# **Stuttgart 21, Brandschutz in den Tunneln – Räumzeit, Verrauchung, internationaler Vergleich**

Dr. Christoph Engelhardt  
VGH BW 21.11.2023

Folien des Sachbeistands für die Klägerseite im Verfahren vor dem  
VGH Baden-Württemberg 5 S 1693/21  
zum Brandschutz der Tunnel des Bahnprojekts Stuttgart 21

## Rettungskonzept der DB für das EBA und für die Feuerwehr („Folie 11“)

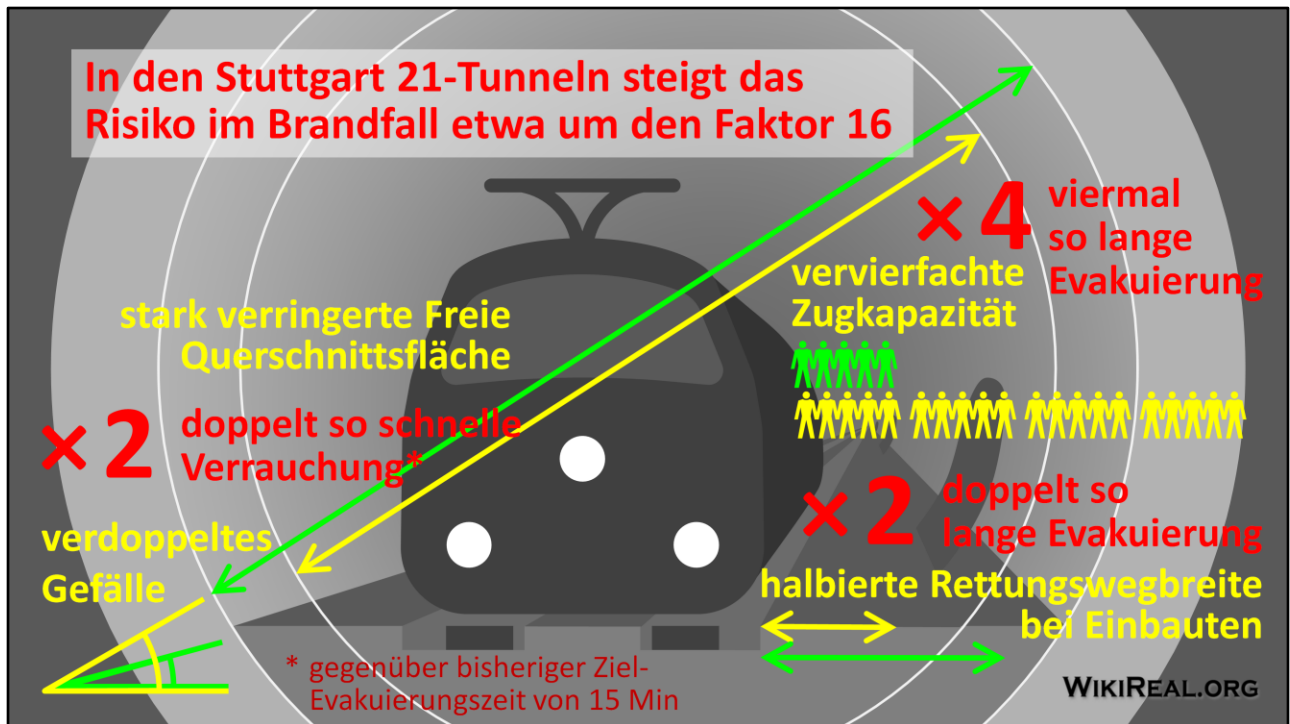
DB-Räumzeit-Skizze mit 11 bzw. 15 Min., Hauptaussage: Die DB glaubt an die Selbstrettung in 15 Min. Außerdem aber mit zahlreichen Täuschungen in der Darstellung:

- Es wird so getan, als gäbe es alle zwei Waggons einen Rettungsstollen (nach ca. 50 m, tatsächlich sind es 500 m),
- als wäre viel Platz neben dem Zug (dabei ist es 1,2 m eng, bei Einbauten nur 0,9 m)

- der ICE mit weniger Insassen als dem mit 1.757 Insassen geplanten Doppelstockzug (der mehr als 3-mal so viel Reisende pro Länge liefert) schön die Situation,

- selbst die Annahme, zwei Rettungsstollen wären nutzbar, ist unrealistisch, da durch den Brandherd oder aber nach kurzer Zeit allein durch den Rauch einer der Rettungsstollen nicht mehr zugänglich ist, bei „Folie 11“ sollten es sogar 3 Stollen sein,

- es wird der „best case“ gezeigt mit dem Zug mittig zwischen den Stollen, bei blockiertem Querschlag sind statt 250 m aber maximal 500 m Fluchtweg maßgeblich

- die Räumzeitermittlung erfolgt hier nach dem „makroskopischen Verfahren“, aber falsch, die 3 Min. neben dem Zug liegen tatsächlich bei mindestens 22 Minuten.

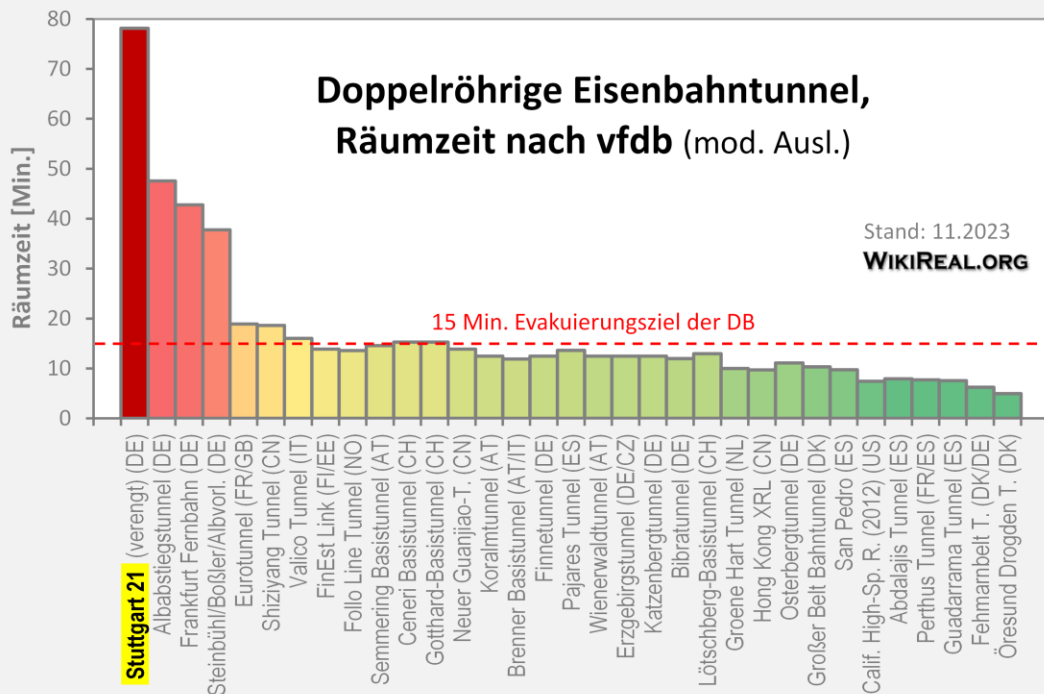
**Ergebnis der Räumzeitberechnung nach NFPA:** In den Stuttgart 21-Tunneln liegen sämtliche Schlüsselparameter für den Brandschutz auf Höchsttrisikowerten: Enger Querschnitt, verdoppelte Steigung, minimale Rettungswegbreite, höchstzulässiger Abstand der Rettungstollen und darüber hinaus eine doppelt so hohe (Planfeststellung) oder viermal so hohe Personenkapazität der Züge (nach Inbetriebnahme).

Diese Faktoren addieren sich zu einer **maximal hohen Räumzeit** bei gleichzeitig beschleunigter Verrauchung. Die 15 Min. Evakuierungszielzeit der DB werden um Faktoren überschritten im Gegensatz zur Mehrzahl der internationalen Vergleichstunnel.

## DB: Schnellere Verrauchung in engeren Tunneln eingestanden!

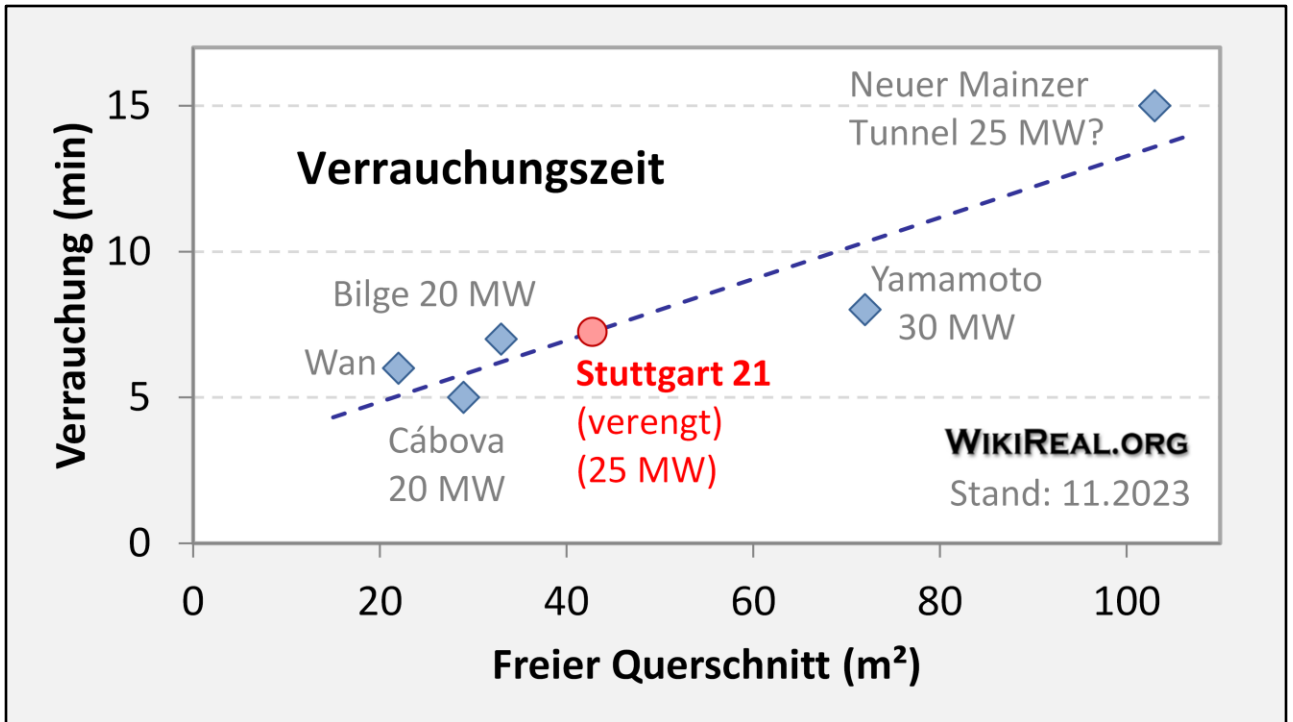
- großer Querschnitt erleichtert Intervention (und verraucht langsamer)
- kleiner Querschnitt (verraucht schneller, weniger Platz für Intervention)

Die DB hat ihr pauschales Selbstrettungs-Ziel von 15 Min. als nicht sachgemäß eingestanden, indem sie in der Machbarkeitsstudie zum Frankfurter Fernbahntunnel wiederholt betont e, dass in engeren Tunneln eine schnellere Verrauchung eintritt. Es bleibt nun lediglich die Frage, wie weit man für S21 in dem Ansatz für die Verrauchungszeit unter die 15 Minuten gehen muss.

## 4. Abschätzung der Verrauchungszeit für die Stuttgart 21-Tunnel

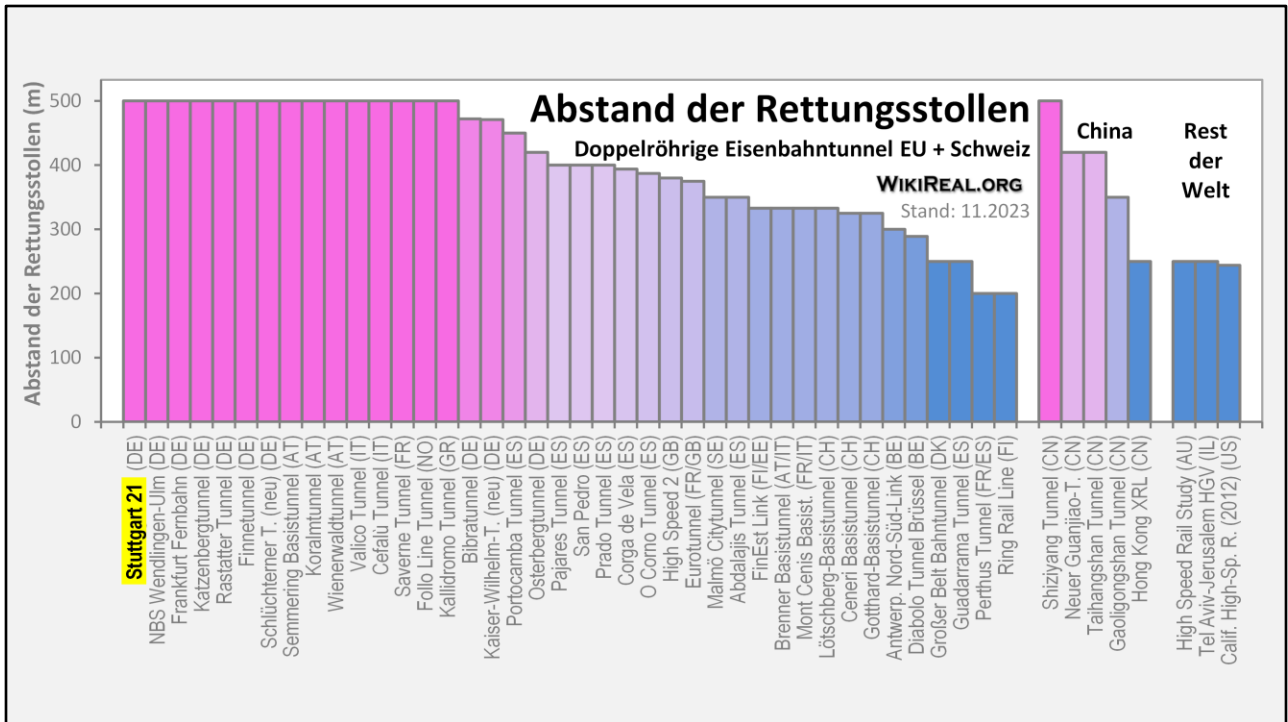
**Abnahme der Verrauchungszeit für engere Tunnelröhren** laut Fachliteratur. Die bisher bekannten Literaturstellen erlauben eine Regression, die für S21 **7-8 Minuten** Verrauchungszeit ergibt. Allerdings bei Referenzpunkten, die eher der alten Brandleistung von 25 MW entsprechen. Für den aktuellen Bemessungsbrand von **53 MW** und der damit mehr als verdoppelten Rauchleistung wird eine **schnellere Verrauchung** erwartet, aber nicht unbedingt um den Faktor 2. Die höhere Wärmemenge im Rauch könnte diesen erst verzögert abkühlen lassen. Dass die Verrauchung später eintritt als bei 25 MW ist aber nicht zu erwarten. Das belegen die bisherigen Erfahrungen bei Erhöhung der Brandleistung. Die Quellen dieser Grafik sind:

## 5. Vergleich mit internationalen Doppelröhren-Tunnelprojekten

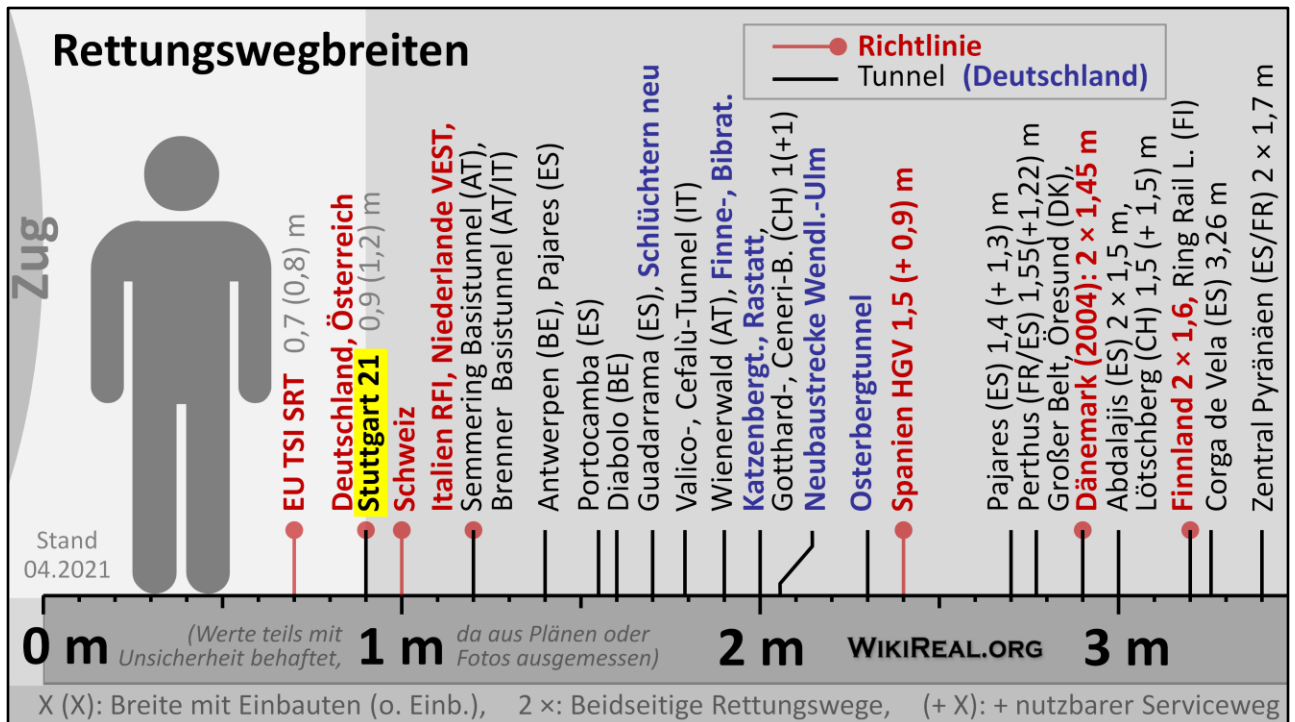
Die **große Mehrzahl der Doppelröhrentunnel**, für die maximal 500 m Rettungsstollenabstand gilt (EU, Schweiz, China) wurde mit **deutlich kürzerem Querschlagabstand** gebaut. Als Grund werden Sicherheitsabwägungen angegeben, wenn nicht sogar ausdrücklich die Anforderungen an eine rechtzeitige Evakuierung und das obwohl die Bedingungen in diesen Tunneln weit weniger herausfordernd als bei S21 sind.

In keinem der mit 500 m Abstand gebauten Tunnel sind deutlich mehr als **1.100 Personen pro Zug** unterwegs. Nur bei Stuttgart 21 bzw. der NBS Wendlingen-Ulm sollten es laut Planfeststellung 1.757 Personen und nach Inbetriebnahme sogar bis zu **3.681 Personen** sein.

Die außerhalb Stuttgarts höchste Personenzahl soll mit **1.373 Personen** in den **Schweizer** Tunneln unterwegs sein, die einen Rettungsstollenabstand von **333 m** nicht überschreiten. In **Spanien** gilt im Hochgeschwindigkeitsverkehr ein Maximalwert für den Rettungsstollenabstand von 400 m. Bei einer Zugkapazität von **mehr als 1.000 Personen** muss dort ein Rettungsstollenabstand von **max. 250 m** eingehalten werden. In China sind in den Zügen nicht mehr als **1.200 Personen** unterwegs. Siehe dazu: [https://wikireal.org/wiki/Stuttgart\\_21/Brandschutz\\_Tunnel](https://wikireal.org/wiki/Stuttgart_21/Brandschutz_Tunnel).

Die Entscheidung, die S21-Tunnel mit dem höchstzulässigen Querschlagabstand von 500 m zu bauen, liegt **um Faktoren neben** dem internationalen Konsens in der **Risikoabwägung**.

## Die S21-Tunnel liegen bei den Rettungswegbreiten absolut am unteren Ende.

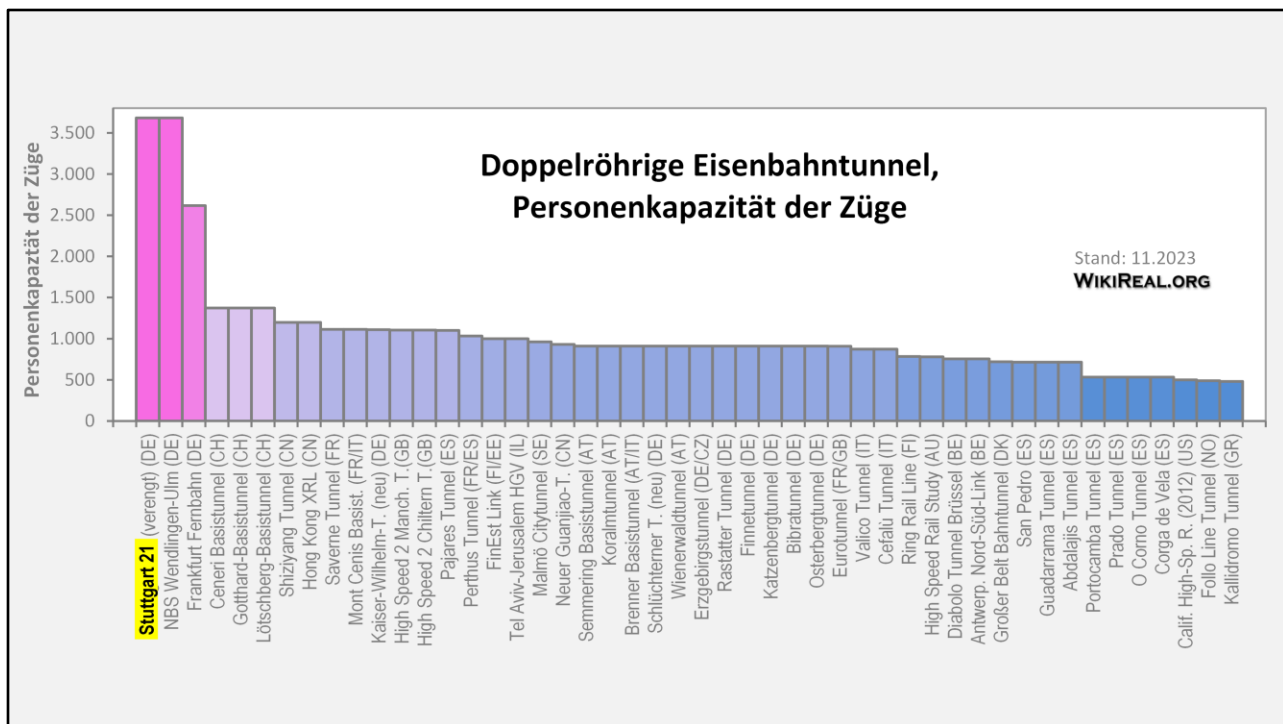
Tatsächlich werden in den anderen internationalen Tunneln um Faktoren breitere Rettungswege realisiert. Diese Tunnel haben einen größeren Querschnitt und es sind weit weniger Personen in den Zügen. Hinzu kommen meist aufwändige Entrauchungs- bzw. Belüftungsanlagen.

Stuttgart 21 liegt mit 90 cm Rettungswegbreite bei Einbauten beim **Mindestwert der deutschen Richtlinie**. Die Einbauten sind meist die Notrufsäulen und Löschwasserhydranten neben den Rettungsstollen-Zugängen. Die S21 Rettungswegbreite ist auch die engste im internationalen Vergleich. In der Schweiz und bei italienischen und niederländischen Konsortien sowie im spanischen Hochgeschwindigkeitsverkehr wären sie schon nicht mehr zulässig. In Dänemark und Finnland gab und gibt es dreimal höhere Mindestanforderungen.

Bemerkenswert ist, dass die Genehmigung der Planfeststellung eine Rettungswegbreite von mind. 1,20 m „**hindernisfrei ausgestaltet**“ (Beschluss PFA 1.2 § 4.9.1.2(4)), aber dennoch 30 cm breite Einengungen hingenommen wurden. Bemerkenswert ist auch, dass der Brandschutzexperte der Deutschen Bahn Klaus-Jürgen Bieger bei zahlreichen Gelegenheiten absolut kontrafaktisch behauptet hatte, bei S21 würden die „**breitesten Fluchtwege**“ Europas gebaut.
